改善箇所説明図

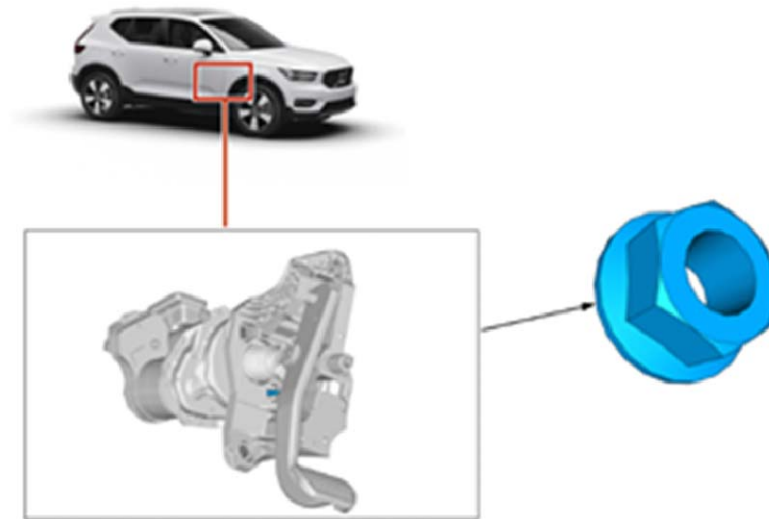
ブレーキブースタにおいて、製造工程の作業管理が不適切なため、固定ナットが1箇所取り付けされていない。そのため、強くブレーキを踏んだ時に異音が発生し最悪の場合、ブレーキの性能が低下するおそれがある。

全車両、ブレーキブースタを点検し、固定ナットを取り付ける。

運転者席側ドアロアヒンジ取り付けボルト(下側)の頭に白ペンを塗布する。
